MPL/PF/FZ/241/3/03/25

Dotyczy: postępowania prowadzonego w trybie przetargu nieograniczonego na podstawie ustawy z dnia 11.09.2019 r. Prawo zamówień publicznych (Dz. U. z 2024 r., poz. 1320, t.j. z dnia 30.08.2024 r. z późn. zm.) zwanej dalej "ustawą PZP" lub „PZP” pn. „**Rozbudowa terminalu pasażerskiego Kraków Airport etap I – część T6**”.

Na podstawie art. 135 ust. 2 ustawy PZP w związku z wpłynięciem pytań do SWZ Zamawiający udziela następujących wyjaśnień:

Świetliki dachowe (nad wieżami rękawowymi)

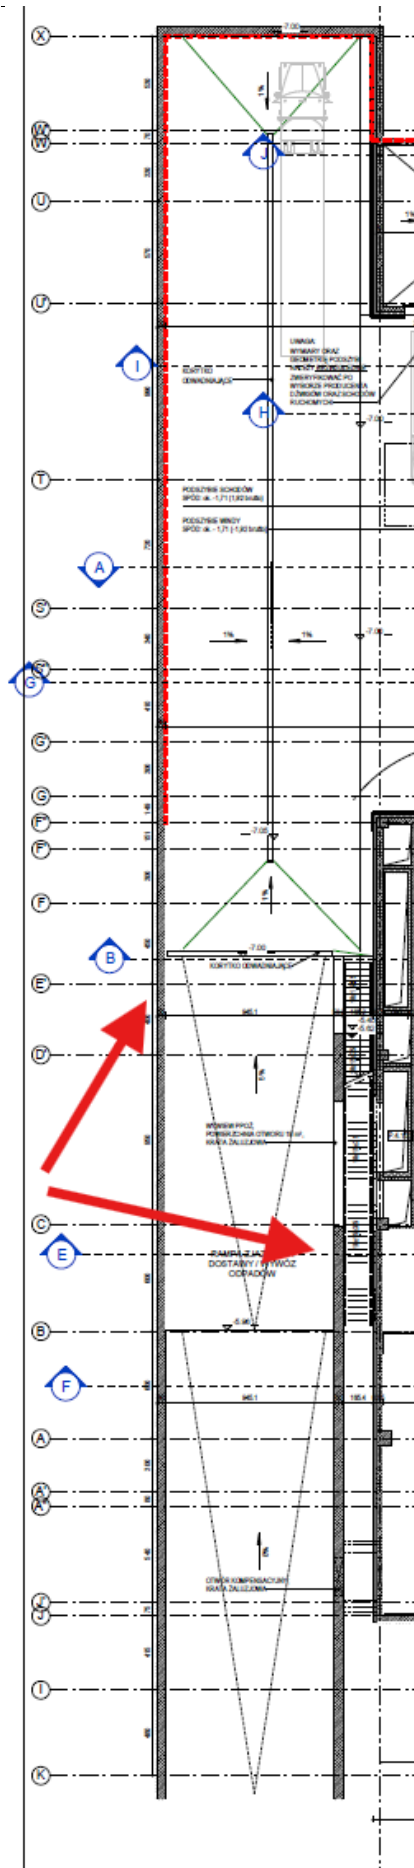
Zamawiający wskazuje w dokumencie „STANDARDY PROJEKTOWE I WYKONAWCZE DLA INFRASTRUKTURY KUBATUROWEJ MPL” na s.18, że „Świetliki dachowe będą wykonane z materiałów mało palnych (lub niepalnych), z niekapiących materiałów, dwuwarstwowych płyt doświetla-jących oraz z obróbki blacharskiej dopasowanej do zastosowanego systemu okładziny dachowej, z kratkami lub siatkami zabezpieczającymi przeciwupadkowo w ramach BHP.” Stwierdzenie „niekapiące materiały” oraz „dwuwarstwowe płyty doświetlające” wyklucza się wzajemnie.

Prosimy o potwierdzenie, że Zamawiający dopuszcza montaż świetlików z przykryciem płytami dwuwarstwowymi z poliwęglanu, tak jak na istniejącej części terminalu.

Zamawiający oczekuje montażu świetlików dachowych z materiałów mało palnych (lub niepalnych), z niekapiących materiałów oraz z obróbki blacharskiej dopasowanej do zastosowanego systemu okładziny dachowej, z kratkami lub siatkami zabezpieczającymi przeciwupadkowo w ramach BHP. Jako materiał przezierny należy zastosować szkło.

Pytanie nr 2090

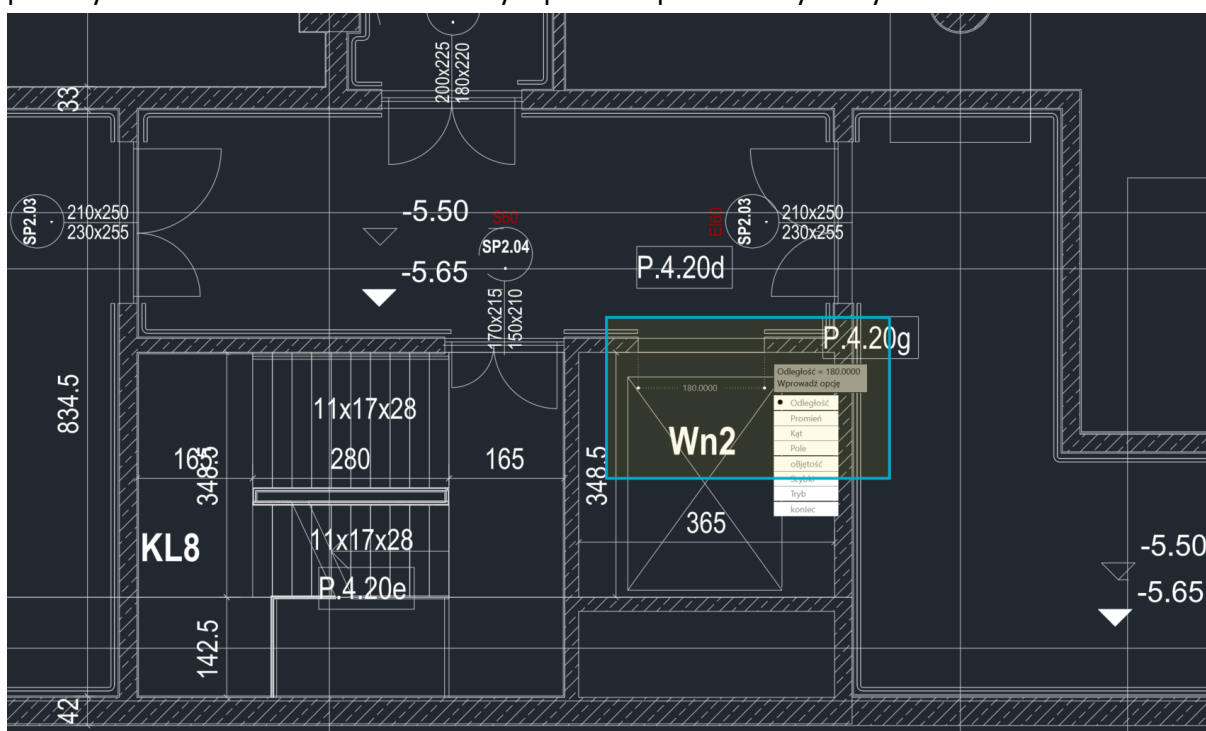
Kondygnacja -1, osie A-J/(-9)-(-10). Wymiar otworu na rzucie nie pokrywa się z wymiarem podanym w zestawieniu wind. Prosimy o podanie prawidłowych wymiarów otworu.

Do windy Wn2 należy przyjąć drzwi o wymiarach w świetle (szerokość x wysokość) 200x250 cm zgodnie z załącznikiem 2.6.1. Projekt nie precyzuje wymiarów otworu, gdyż jest on wprost zależny od dobranego na etapie projektu wykonawczego producenta dźwigu. Dokumentacji powinna być rozpatrywana w całości.

Pytanie nr 2194

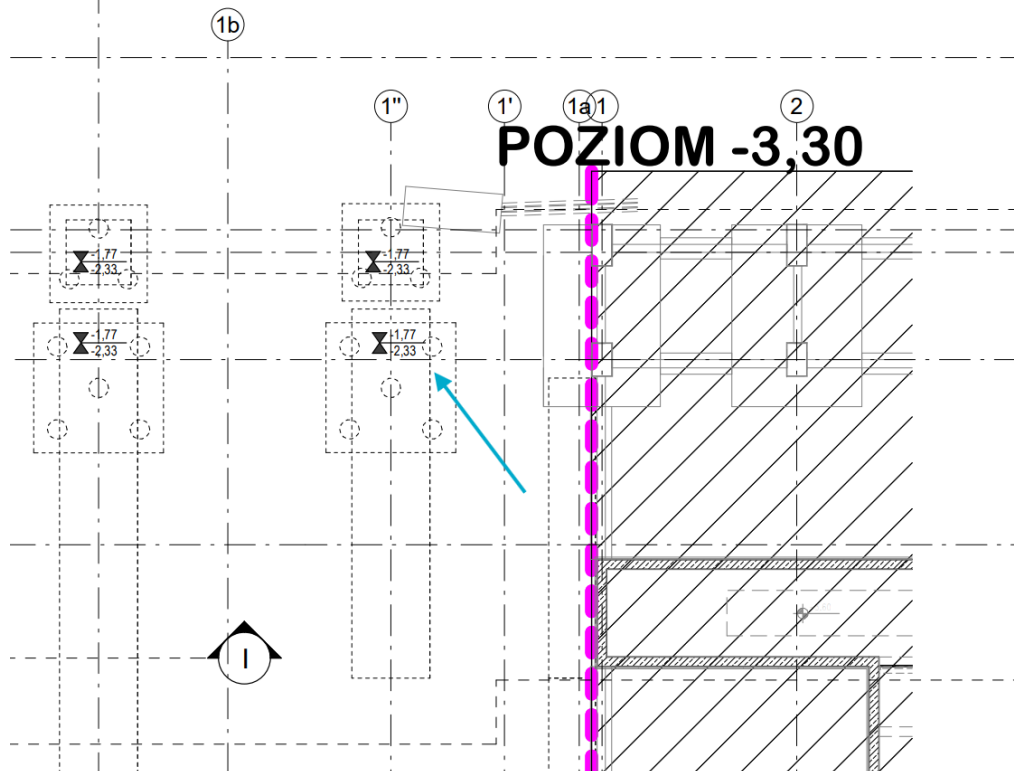
W przypadku potwierdzenia szerokości szafek szatniowych 60 cm prosimy o podanie ilości szafek jaką należy uwzględnić w wycenie.

Szafki należy lokalizować w tym samym miejscu co na rzutach w ilości maksymalnej dla modułu 60 cm.

Pytanie nr 2196

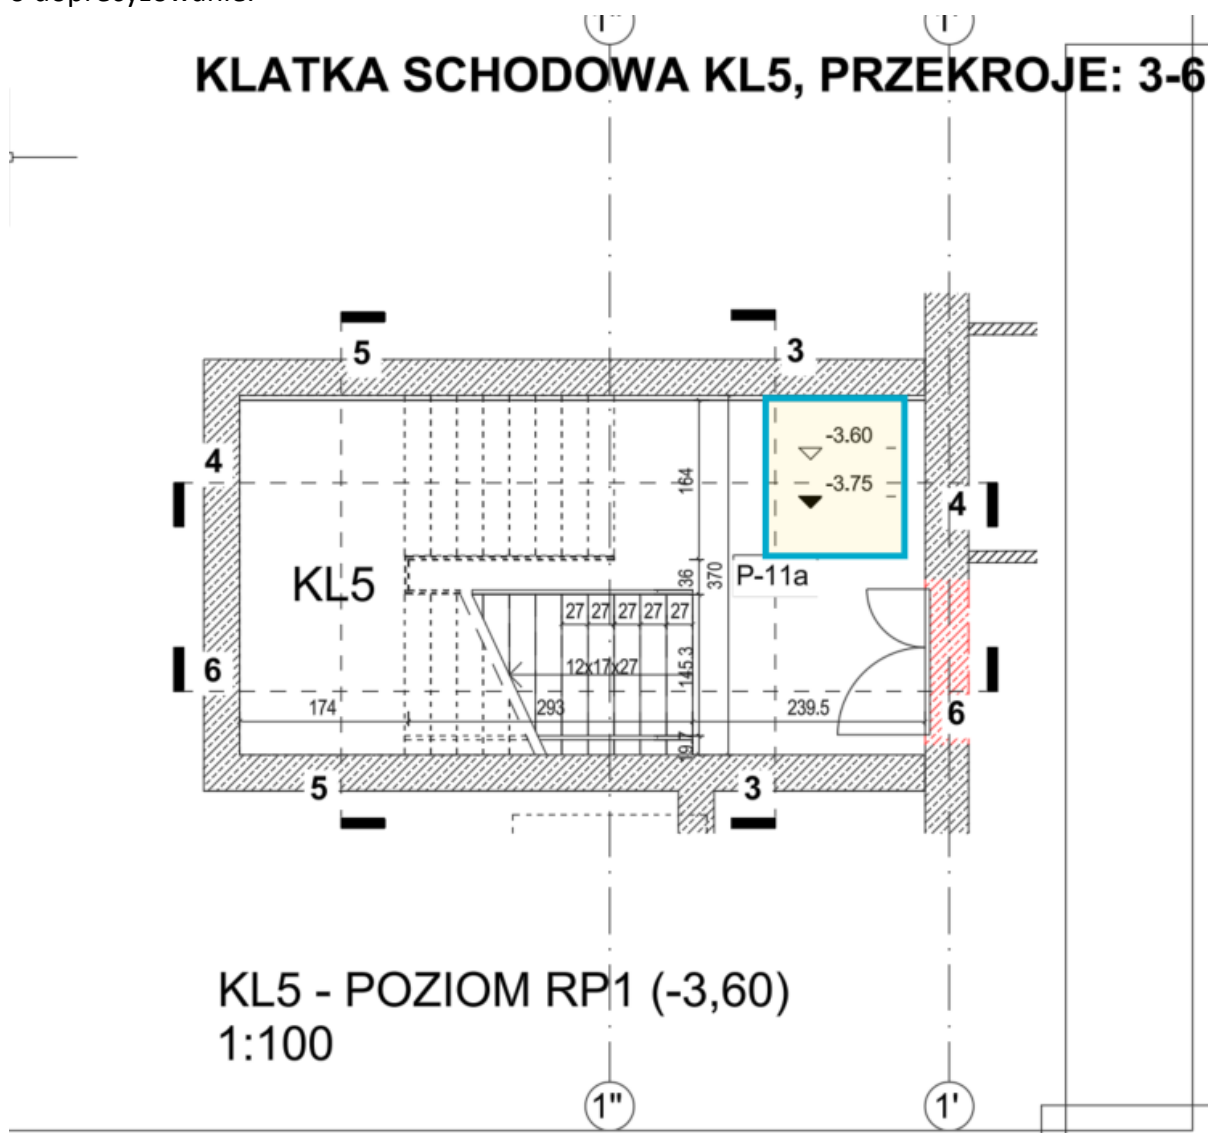
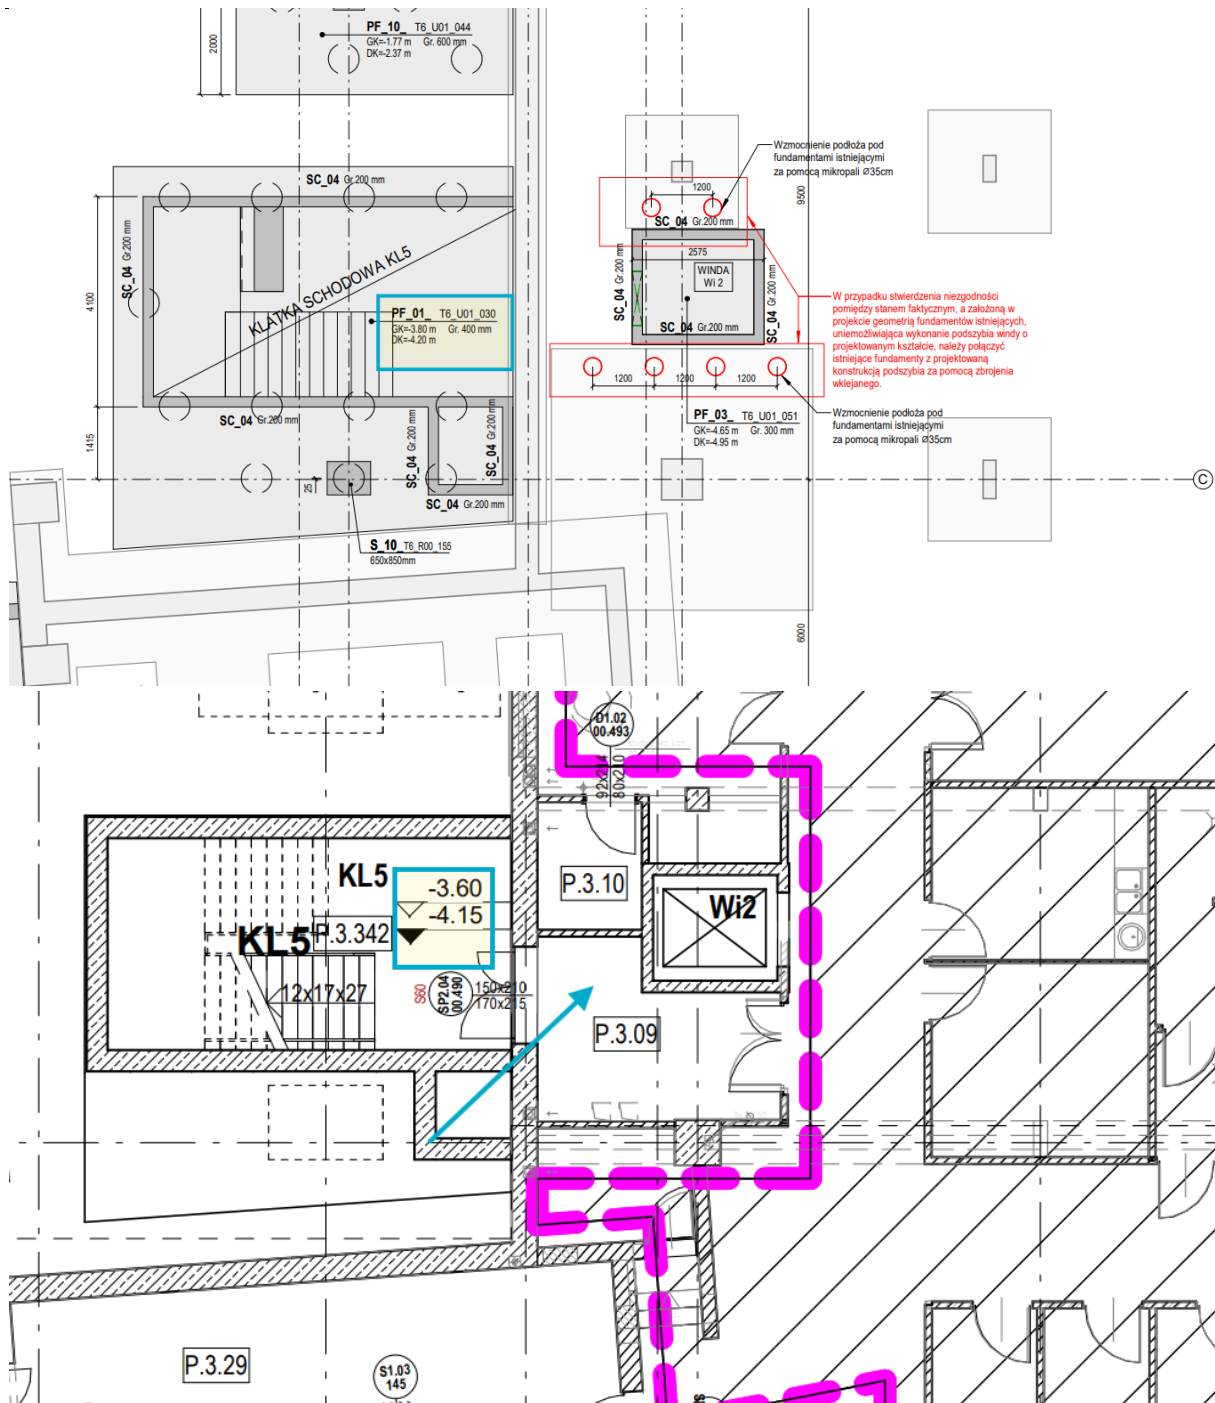
Kondygnacja -1, osie 1-1b/D'-C. Pomiedzy rysunkiem szczególowym klatki schodowej, rzutem architektonicznym, a rzutem konstrukcyjnym występują różnice w rzędnych wskazanej płyty fundamentowej. Prosimy o informację, jaką rzędną należy przyjąć. Ponadto we wskazanym miejscu po prawej stronie według rzutu konstrukcyjnego występuje fundament istniejący, natomiast według architektury ten obszar wchodzi w zakres opracowania. Prosimy o doprecyzowanie.

Wykonać według projektu konstrukcji.

Pytanie nr 2197

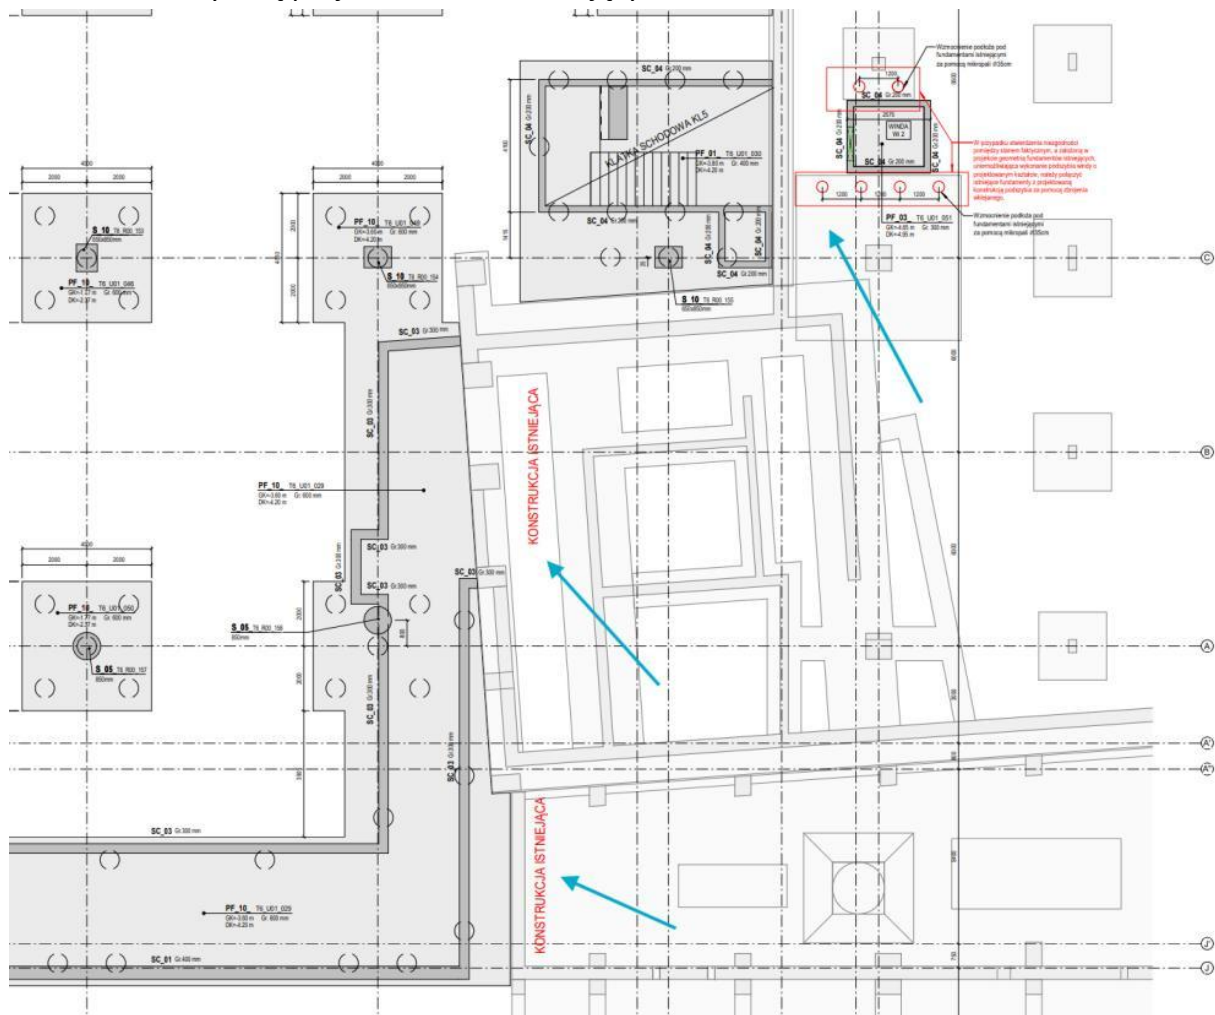
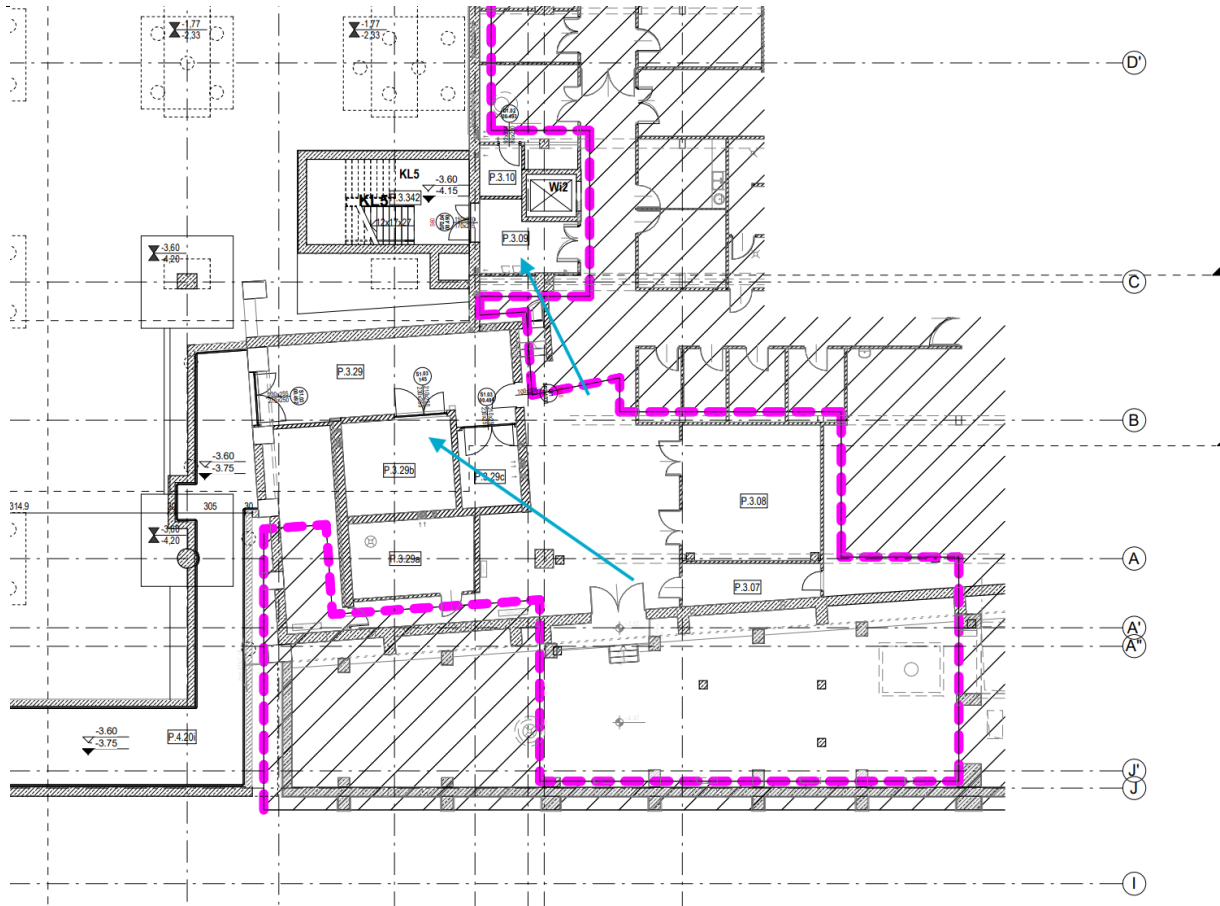
Kondygnacja -1, osie (-2)-2/D'-J. Występują rozbieżności pomiędzy rzutem architektonicznym i konstrukcyjnym w zakresie obszaru konstrukcji istniejącej. Prosimy o doprecyzowanie

informacji na ten temat. Czy we wskazanym obszarze ściany widoczne na rzucie architektonicznym są projektowane na istniejących fundamentach?

Wskazane ściany murowane projektowane są na istniejących fundamentach.

Pytanie nr 2198

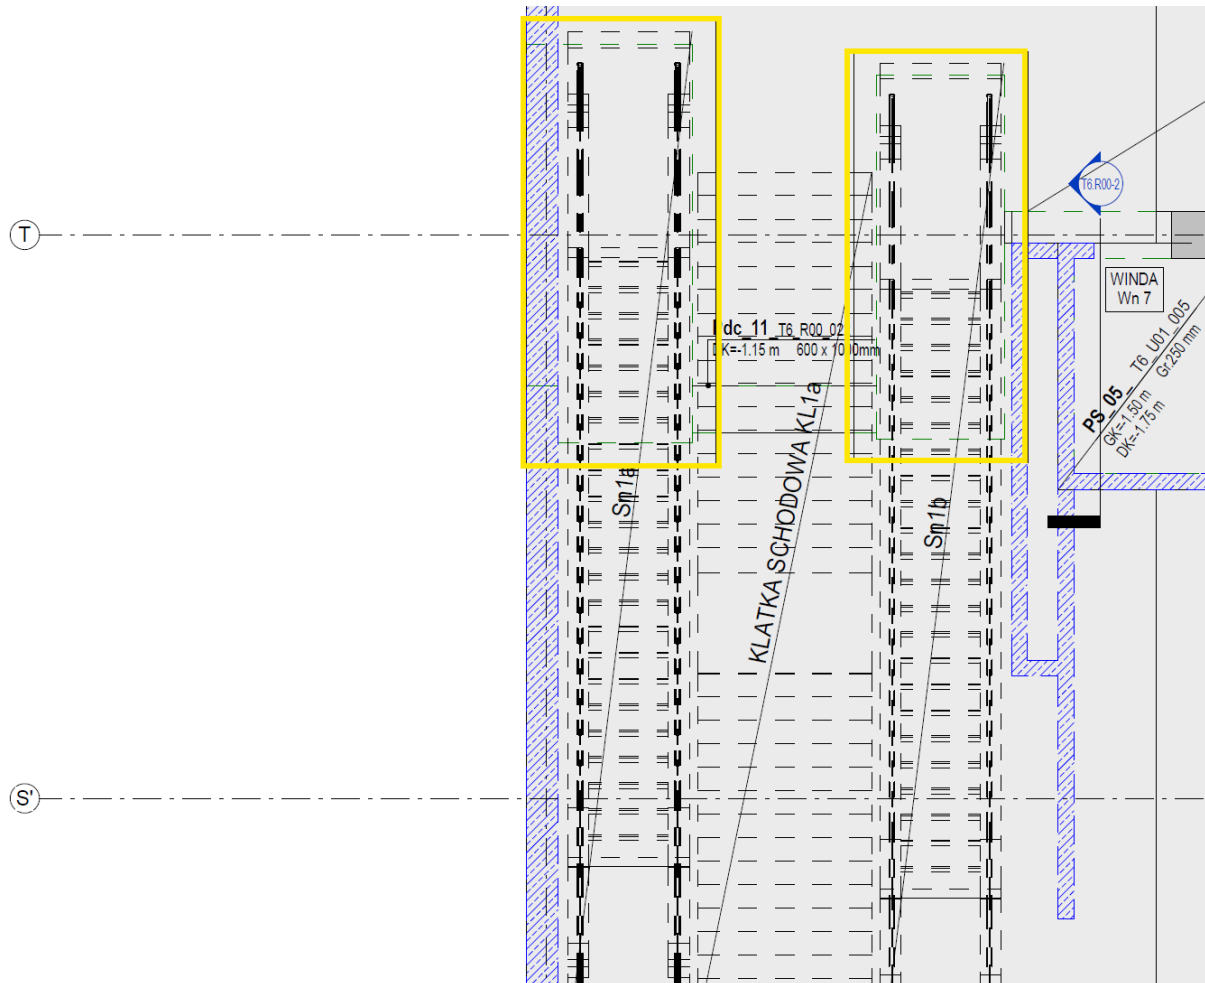
Do jakiej rzędnej mają być obniżone płyty podszybi schodów ruchomych na poz 0 przy osiach T/18-19.

Rzędna góry przegłębienia pod schody ruchome wynosi -1,41.
